安全性向上評価（再処理・MOX）の取組みについて

2022年3月2日
日本原燃株式会社

2022年1月11日の再処理施設及びMOX燃料加工施設の安全性向上評価に係る面談において受けた、留意すべき事項に対する取組方針を説明する。

【再処理施設】 ※法令への適合性が確認された決定論的安全評価の変更有無を検討する中で自主的に講じた措置の効果も評価

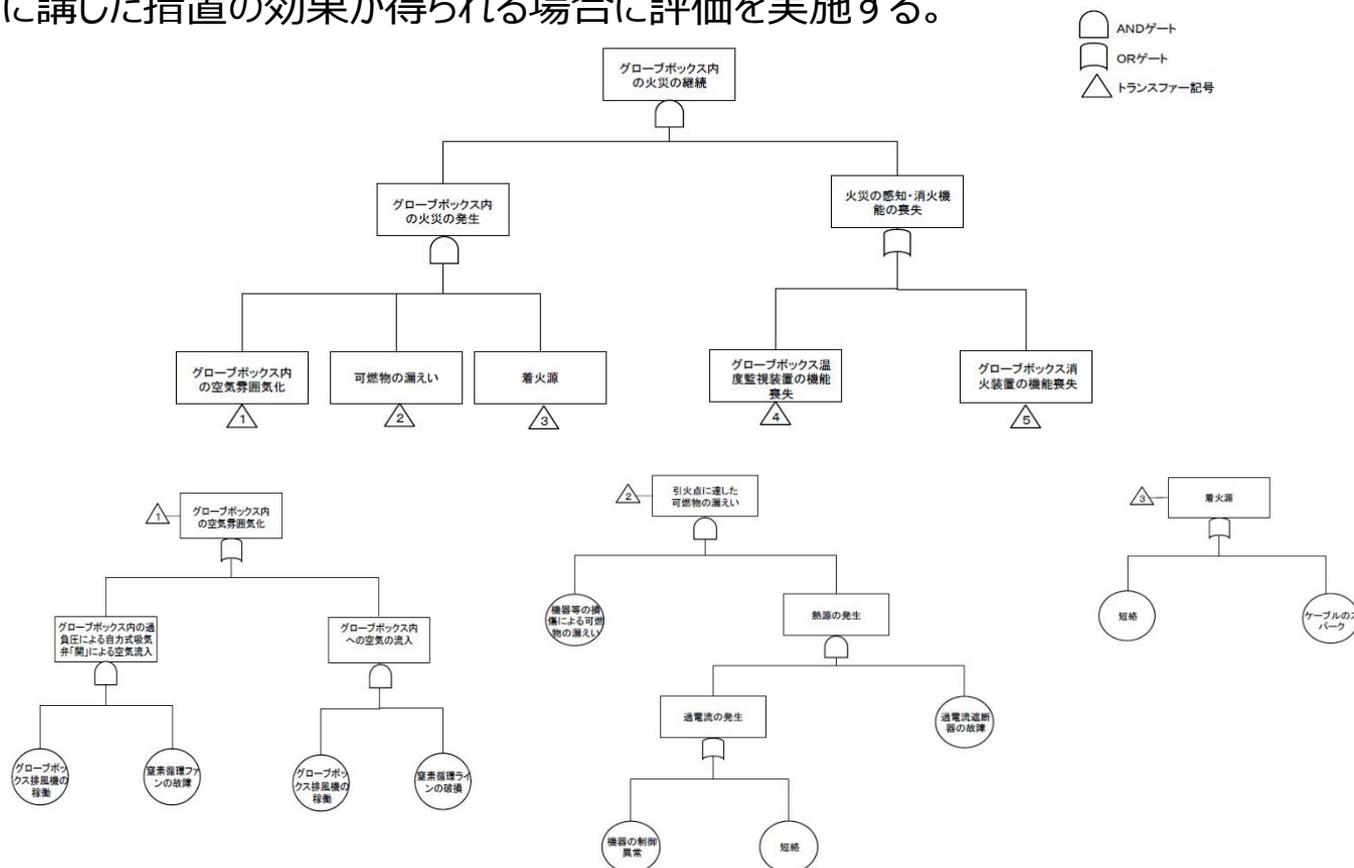
②リスク評価に関しては、重大事故に伴う一般公衆の放射線被ばく線量の評価だけでなく、平常時の放射性物質の放出量抑制も含めた取扱いについて整理すること。その中で、実用炉の例も踏まえつつ、安全性向上評価の届出において、「決定論的安全評価」や「リスク評価」に、どのような記載をするか、具体的に検討すること。

実用炉では、現状、事故時に着目して決定論的安全評価及びリスク評価を実施しているが、再処理施設・MOX燃料加工施設については、施設の特徴を考慮すると、平常時にも着目した検討が望ましい。これをふまえ、決定論的安全評価及びリスク評価の取組み方針を整理した。

決定論的安全評価※	リスク評価
平常時	平常時の放射性物質の放出影響低減への取組みとして自主的に講じた措置の効果を確認するため、一般公衆の放射線被ばく線量の低減が期待できる場合は、それを評価し、許認可上の値との比較を示す。	平常時及び重大事故時の一般公衆の放射線被ばく線量の程度の比較を行い、平常時の放出影響低減への取組の重要性を確認する。確認を行うに当たっては、実質的な影響での比較が行えるよう平常時の一般公衆の放射線被ばく線量評価における不確かさを考慮する。
事故時	自主的に講じた措置の結果、事故時の放出放射エネルギーの低減が期待できる場合は、それを評価し、許認可上の値との比較を示す。	自主的に講じた措置の結果、リスク評価に影響を及ぼす場合に、その効果を評価した結果を示す。なお、影響評価については、重大事故対策が成功した場合の一般公衆の放射線被ばく線量評価結果を示す。
